## Optičke razlike rolica natezača za VAG

Izdano 11.2009  
**INA 0046**

**Slika 1:** Poboljšana površinska obrada dodirne staze natezne rollice – ovdje prikazano kao primjer za br. artikla 531 0524 30

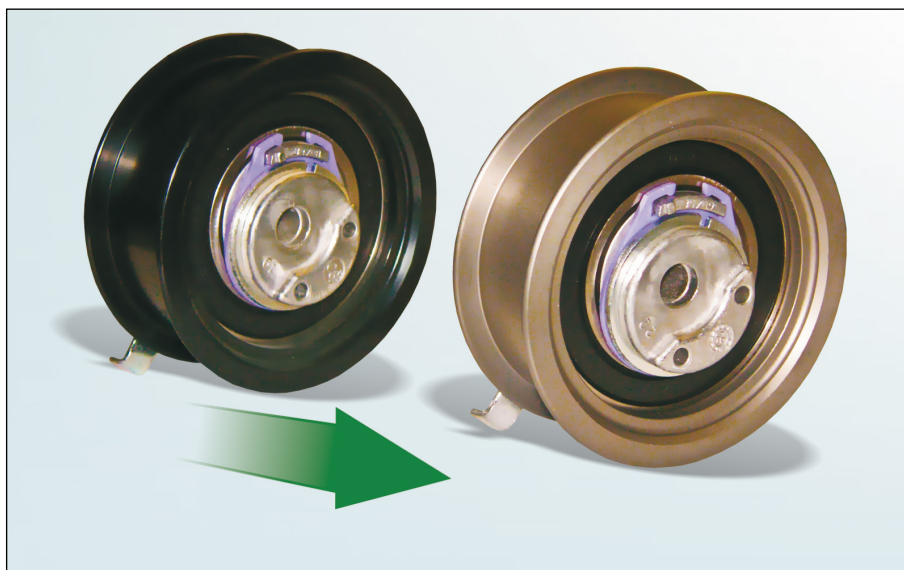
Sukladno našem kontinuiranom tehničkom razvoju naših proizvoda izvršeno je i poboljšanje površinske obrade obodnih površina navedenih modela rolica za natezače.

Nove površine nateznih rolica odlikuju se duljim radnim vijekom u odnosu na prethodne modele.

U prijelaznoj fazi može se dogoditi da će se istovremeno isporučivati obje izvedbe. Obje verzije potpuno ispunjavaju tehničke specifikacije i mogu se upotrebljavati bez ograničenja.
